# 改善箇所説明図

(矢視 F)

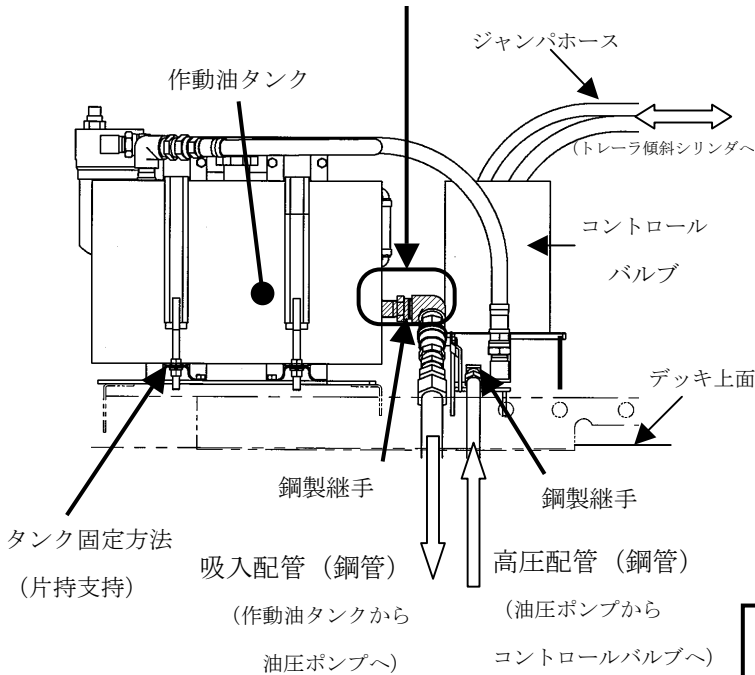
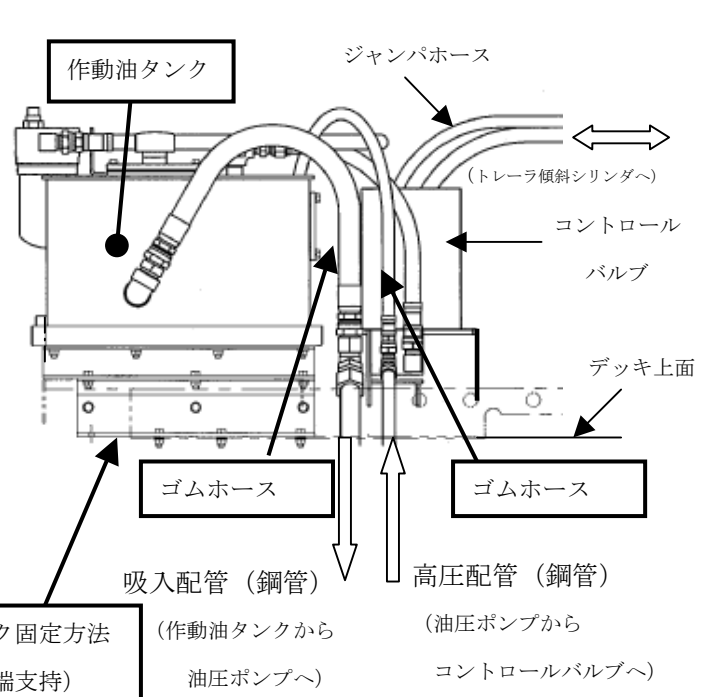
### 基準不適合発生箇所

傾斜荷台付平床セミトレーラをけん引するトラックにおいて、傾斜荷台を作動させるために架装されている油圧装置の鋼製継手部の走行時の振動に対する強度が不十分であるため、使用状況下により当該継手部に亀裂が生じ、亀裂部から作動油が漏れ、漏れた作動油が当該作動油タンクの直下に装着されている排気ガス浄化装置等に滴下し、火災に至るおそれがある。

- ① 油圧ポンプ吸入配管と作動油タンクをつなぐ鋼製継手部をゴムホースに変更し、振動に対する許容性を高める。
- ② 油圧ポンプ高圧配管とコントロールバルブをつなぐ鋼製継手部に対しても、①と同様の理由からゴムホースに変更する。
- ③ 作動油タンクの固定がより強固になるよう、固定方法を片持支持から両端支持に変更する。
- ④ ①の鋼製継手部変更に対応するため、現状の市販品作動油タンクを対策品作動油タンクに変更する。
